REPUBLIKA HRVATSKA
DUBROVAČKO-NERETVANSKA ŽUPANIJA
GRAD DUBROVNIK

Dubrovnik, 30. listopada 2023.

IZVJEŠĆE O JAVNOJ RASPRAVI
o Prijedlogu Izmjena i dopuna Generalnog urbanističkog plana Grada Dubrovnika

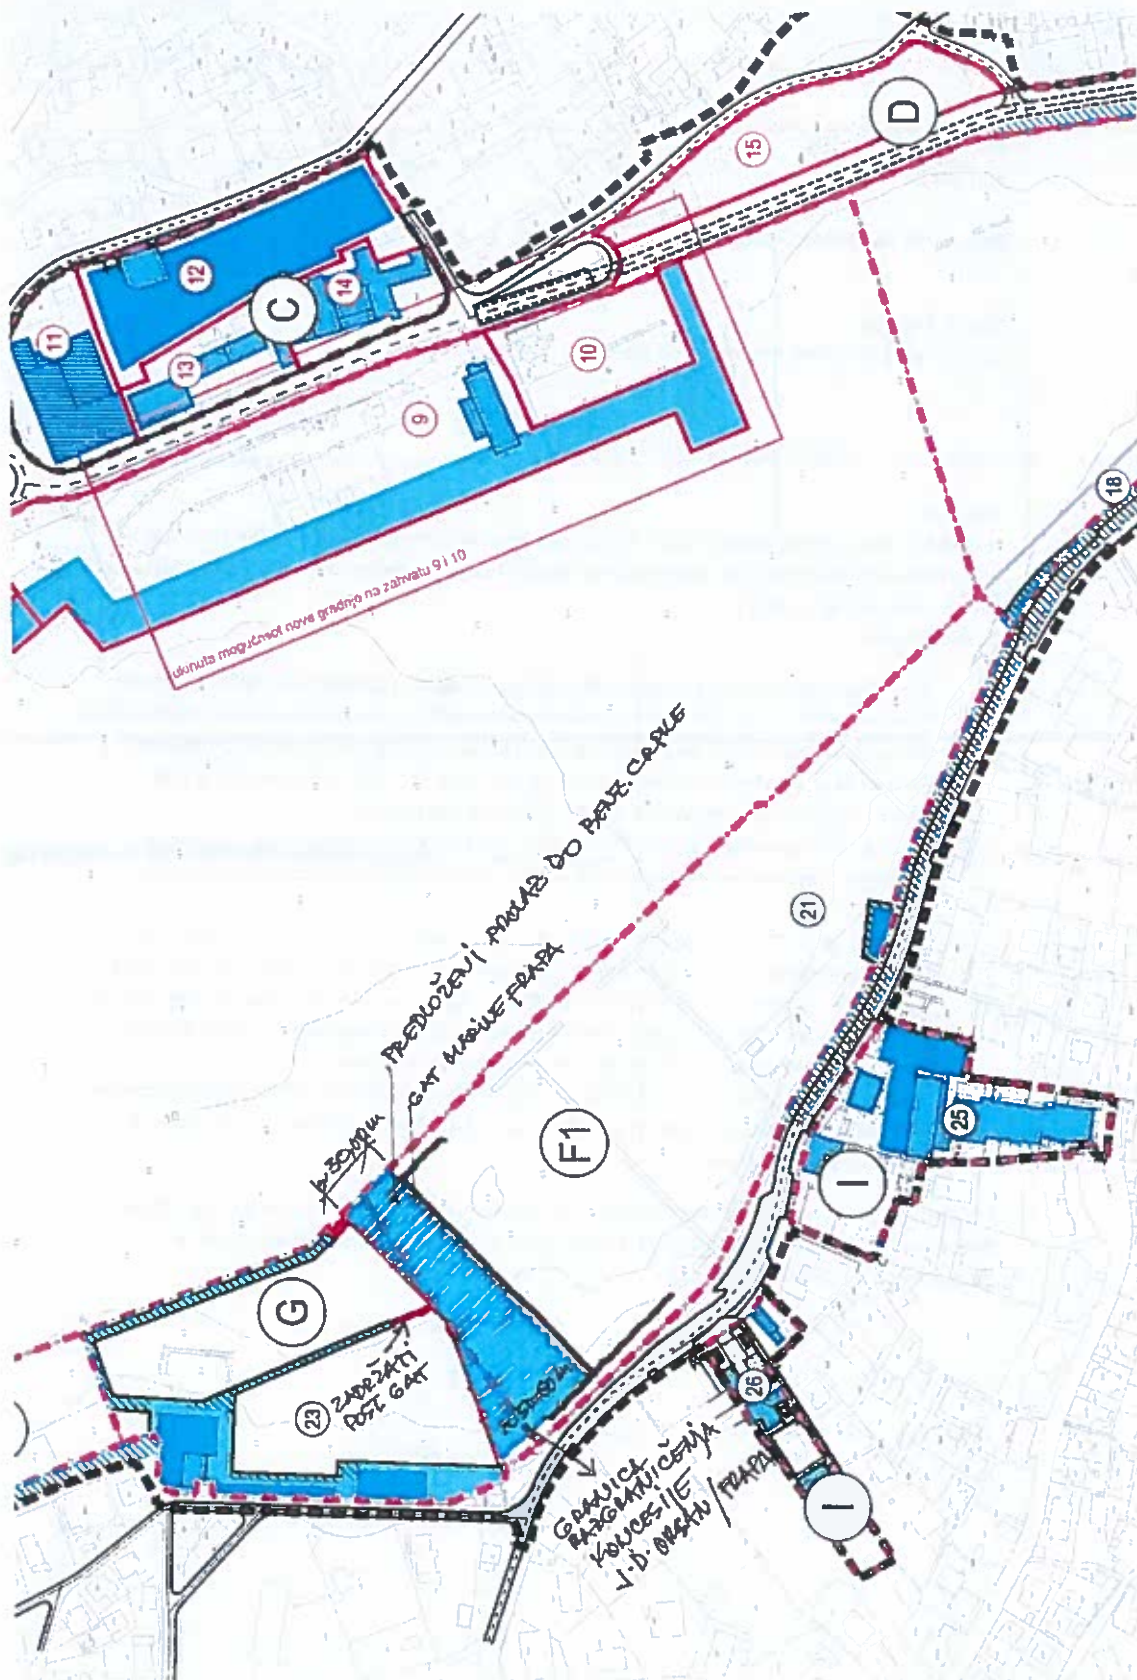
1. Obvezno planirati zaštitni gat sa sjeverne strane paralelno s postojećim čvrstim gatom kako bi se zaokružio akvatorij lučice Orsan kao konačno rješenje (dostavit ćemo Vam grafički prikaz kao prijedlog nakon snimke postojećeg stanja lučice i novoizgrađenih plutajućih gatova).

3. Planirati (djelomično i potvrditi iz ex UPU-a) da se na postojećim prizemnim zgradama sa zapadne strane može izvršiti dogradnja i nadogradnja (P+1) sa sveukupnom visinom 8,00 m do vijenca. To je potrebno radi planiranog friza (1-1,2 m) na ravnim krovovima. Ustvari to se odnosi na dvije prizemne zgrade s bočnih strana novoizgrađenog hangara (jedna u nizu sa sjeverne strane hangara, a druga odvojena s južne strane hangara).

4. Na postojećem prizemnom objektu restorana, sanitarnog čvora i klupskih prostorija obvezno zadržati mogućnost nadogradnje glorijeta s visinom 8,00 m do vijenca i do 70 % tlocrtne površine sadašnje terase.

Prilog 02.

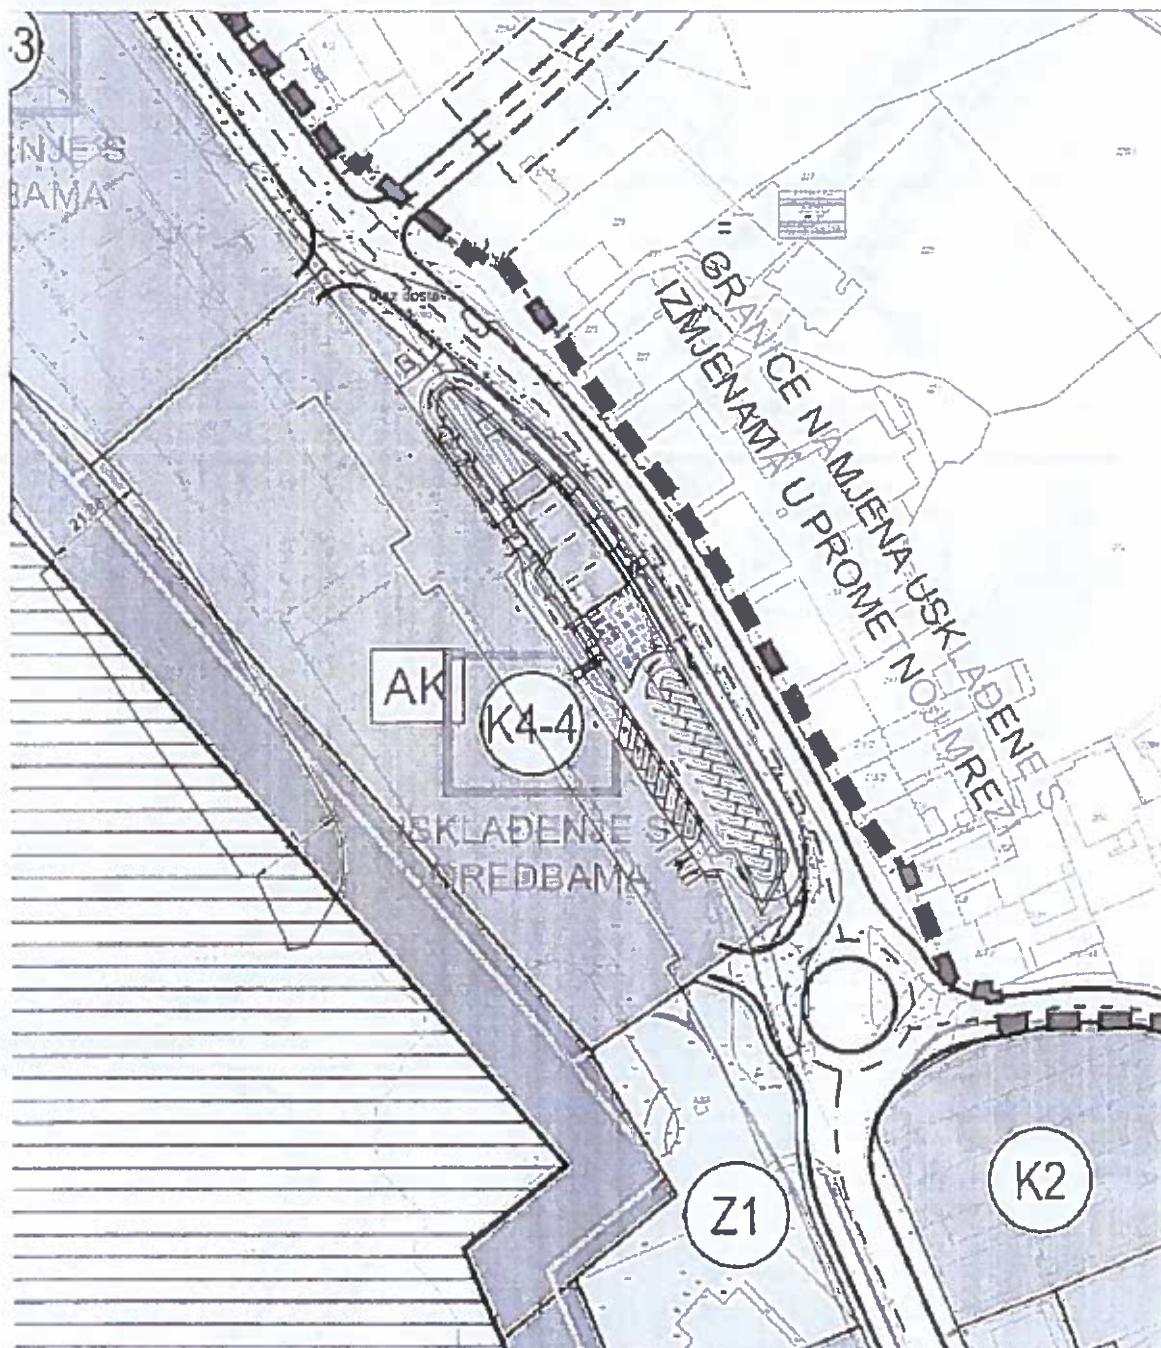
2. U Prijedlogu Izmjena i dopuna Urbanističkog plana uređenja „Gruški akvatorij“ zona u kojoj se nalazi Frendy d.o.o. prenamijenjena je u zonu namjene K4-4 (autobusni kolodvor), čime je čestica na kojoj se nalazi tvrtka pripojena namjeni i čestici autobusnog kolodvora.
Smatramo kako prenamjena treba ići u namjenu K1 (poslovna-pretežito uslužna) i K2 (poslovna-pretežito trgovačka).
3. Zaključno, napravljen je preklap projektnog rješenja budućih sadržaja izrađenog od tvrtke Gabriel projektiranje d.o.o. unutar zone gdje se nalazi tvrtka Frendy d.o.o., te Prijedloga Izmjena i dopuna UPU-a „Gruški akvatorij“, gdje je ustanovljeno kako trup ceste zauzima dio građevne čestice i to ukupno oko 800m² čime se u potpunosti onemogućuje realizacija predviđenog projekta na području zone Frendy d.o.o.. Navedeno se može vidjeti na prilogima 02. i 03. u prilogu ovog zahtjeva

Molimo za ispravak prethodno spomenutog u predmetnim prostornim planovima od strane stručnog izrađivača.

Prilog 1: Podvodni arheološki lokaliteti u obuhvatu UPU „Gruški akvatorij“

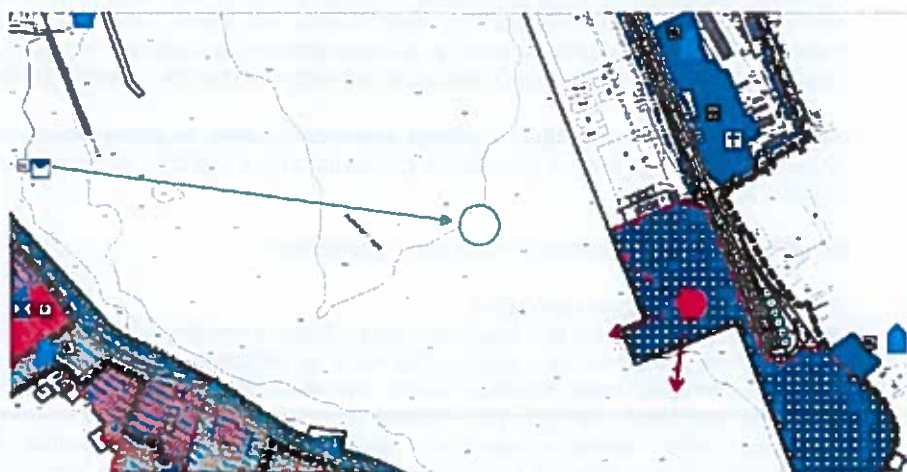
Grafički prikazi s oznakama točnih lokacija dvaju podvodnih arheoloških lokaliteta

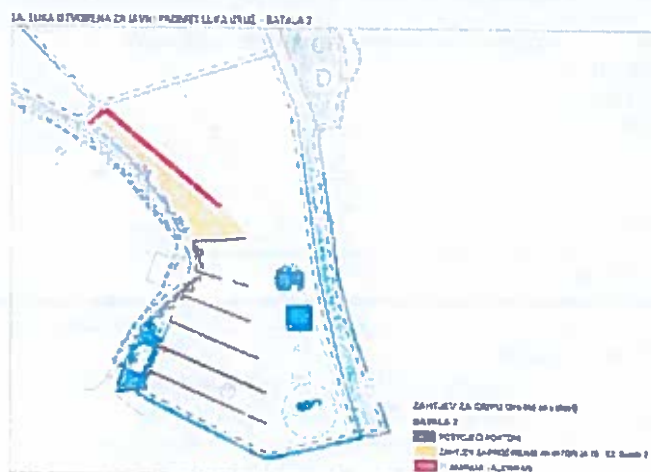
Na temelju uvida prilikom javne rasprave o Prijedlogu Izmjena i dopuna Urbanističkog plana uređenja "Gruški akvatorij", te s tim u vezi Prijedlozima Izmjena i dopuna Prostornog plana uređenja Grada Dubrovnika i Izmjena i dopuna Generalnog urbanističkog plana Grada Dubrovnika u roku dostavljamo prijedlog uređenja komunalne lučice Batala na predjelu ispred Ville Elize do granice plovnog puta i od već postojećeg valobrana komunalne lučice Batala do granice sa lukom nautičkog turizma radi omogućivanja smještaja plutajućih pontona i valobrana za komunalne vezove građana grada Dubrovnika, a ujedno bi se i koristili za ukrcaj i iskrcaj putnika u nautičkom turizmu.
